資料 2-2 千苅ダムの安全性に関する基本的な考え方

千苅ダムの安全性に関する基本的な考え方

新規ダムに係る武庫川峡谷環境調査状況について

図1 1,540m³/s 流入時の各施設からの放流量

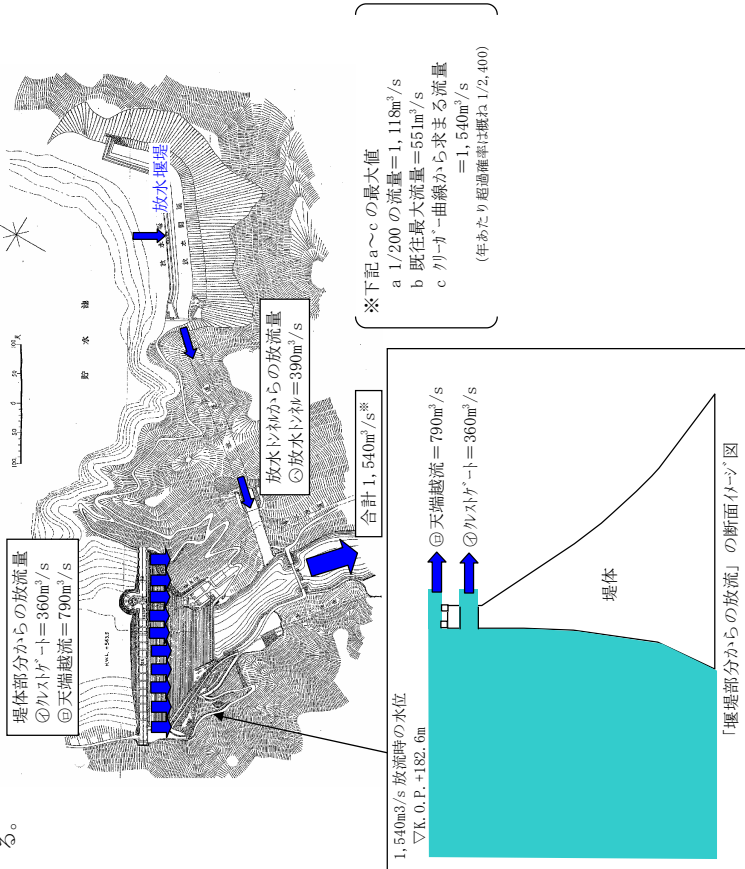
構造令の規定に適合させるには、洪水吐きの増設が必要であるが、現時点ではその目的が立っていない。③のダム設計洪水流量が現状の施設において発生すると、既存の洪水吐きからの放流だけでは足りず、洪水の一部がダム天端を越流して流下*することとなるが、その場合でも堤体の安定性が保たれるのかという点について、神戸市に検討を依頼した。

図 2 計算条件説明図

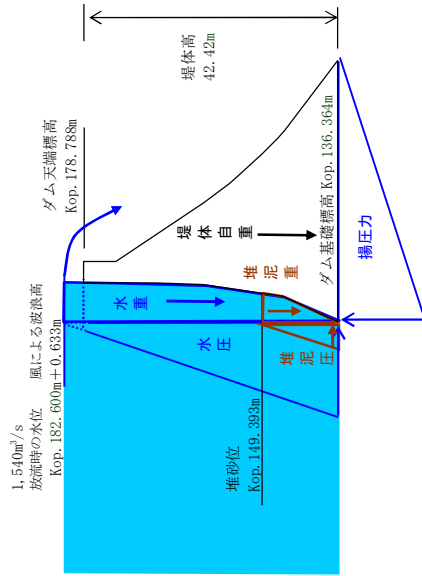
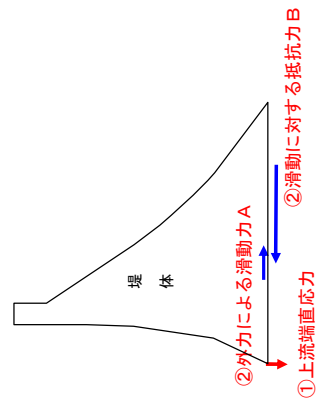
項目	計算結果	判定	備考
①転倒に対する安全性 上流端直応力 (t/f/m ²)	21.5	ok	≥ 0 (圧縮)
②滑動に対する安全性 安全率 [B/A]	6.0	ok	≥ 4 (基準値)

千苅ダムは、越流水深=kop182.6m で安定計算をしたところ、安全であることを確認している。

神戸市の計算内容を照査したところ、計算内容は適切であったため、その結果は妥当と考えている。
